Comissão Permanente de Análise dos Estudos Prévios de Impacto de
Vizinhança

Parecer Técnico n.º 38/2021 - SEDUH/GAB/CPA-EIV

Assunto: 1ª Análise do Estudo Prévio de Impacto de Vizinhança - EIV, relativo ao empreendimento localizado na Quadra 800, Lote 1, DF-001 - Região Administrativa de Recanto das Emas - RA XV.

Figura 2: Subzoneamento de Recanto das Emas, com lote do empreendimento destacado em amarelo.
Fonte: Decreto 17.700/1996, folha 08/12.

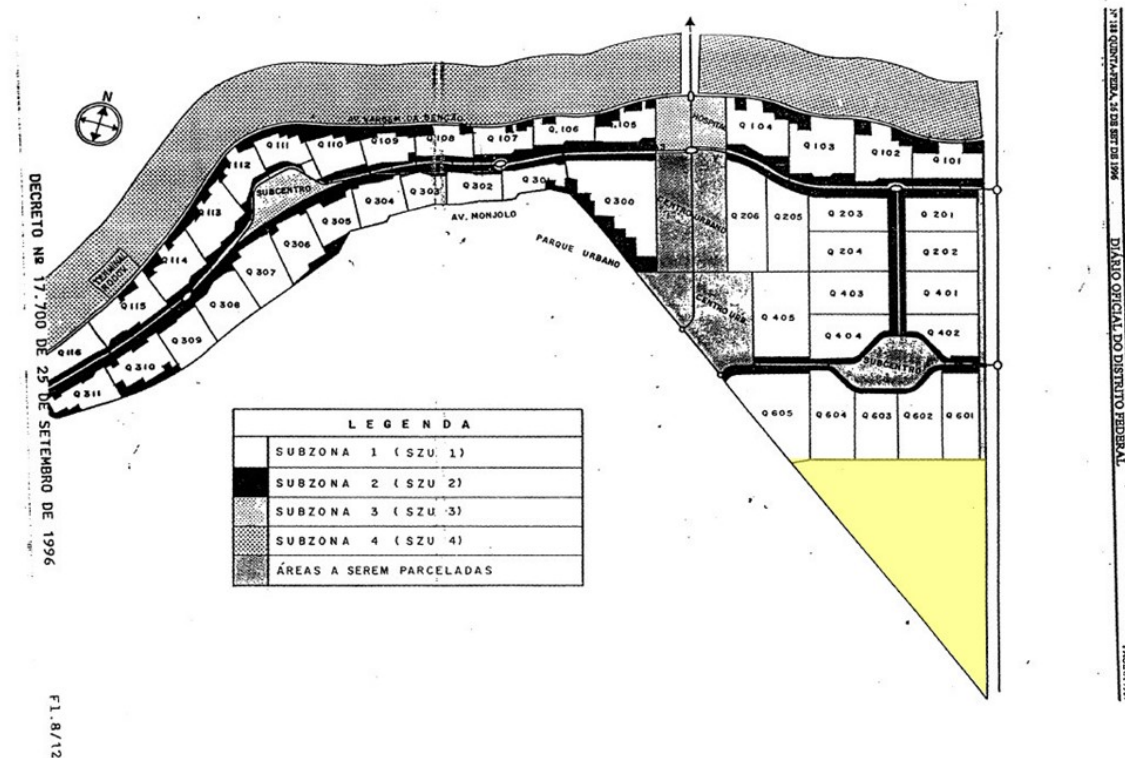
Ocorre que a atividade de comércio atacadista é *proibida* na SZU I, segundo o Decreto 17.700/1996, que define os parâmetros urbanísticos aplicáveis ao lote consoante Ata do Comitê

De acordo com o Decreto 17.700/1996, na Subzona - SZU I são tolerados apenas o uso comercial do tipo prestação de serviços (atual uso prestação de serviços, pela CNAE) e o uso comercial do tipo comércio de bens (varejista).

Imagem 7 : indicação das medidas mitigadoras. Fonte: fig. 135, pag. 167, EIV.

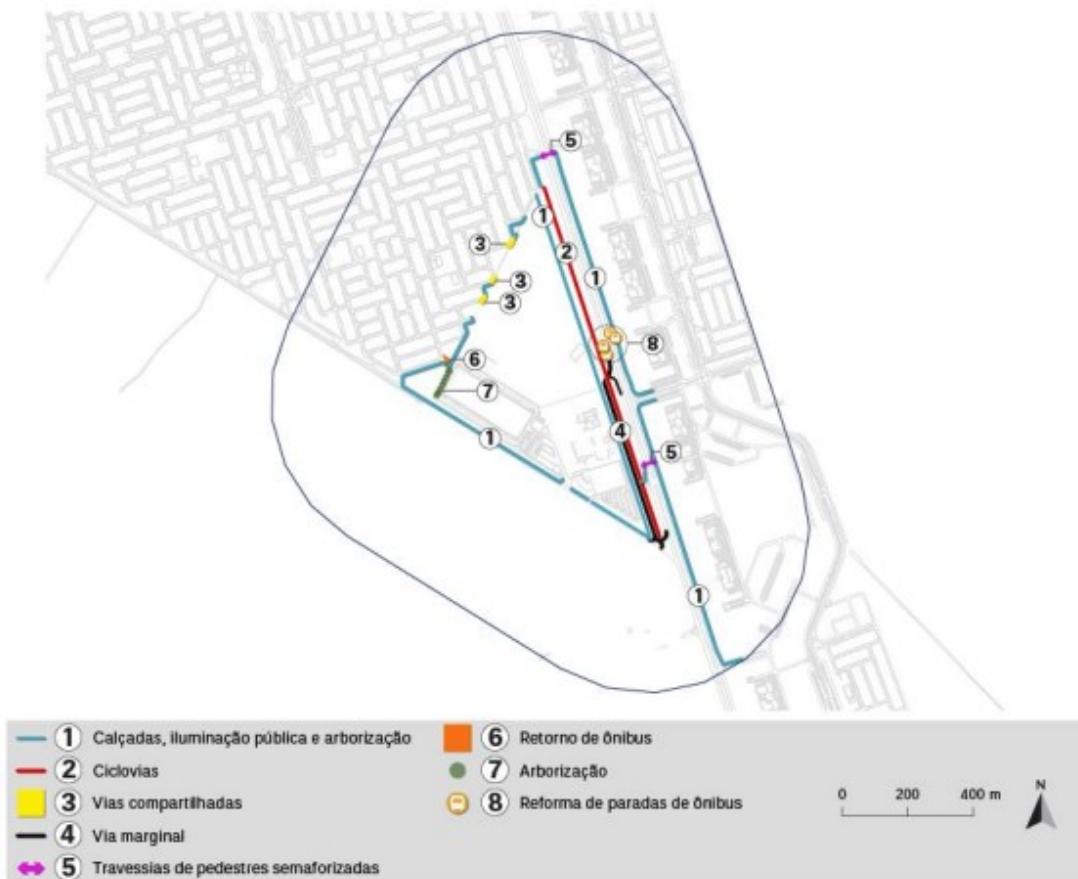
No caso das medidas mitigadoras propostas que ensejam obras na vizinhança (06,07,08), esta CPA/EIV destaca que não foi possível aferir sua efetividade uma vez que seu escopo foi detalhado de forma insipiente e a compreensão da sua abrangência ficou prejudicada pela ilustração extremamente resumida apresentada na figura 135, cuja numeração de ações não encontra correspondência com a numeração das medidas mitigadoras, como se verifica abaixo:

Esta comissão destaca que o detalhamento do escopo das medidas é especialmente importante porque os projetos de tais mitigações integram, assim como a sua respectiva implantação, ações de *responsabilidade do empreendedor*, previstas na legislação do EIV. Deste modo, os projetos de sistema viário – SIV e projetos de paisagismo – PSG, necessários à execução das mitigações, devem ser elaborados pelo empreendedor, consoante diretrizes a serem recomendadas por essa Comissão no âmbito do EIV, e oficialmente emitidas pela SUDEC/SEDUH, devendo ser apresentados para análise e aprovação junto a SUPROJ/SEDUH. Por isso, recomenda-se também que os custos relativos à elaboração dos projetos sejam incorporados ao cronograma físico-financeiro apresentado.
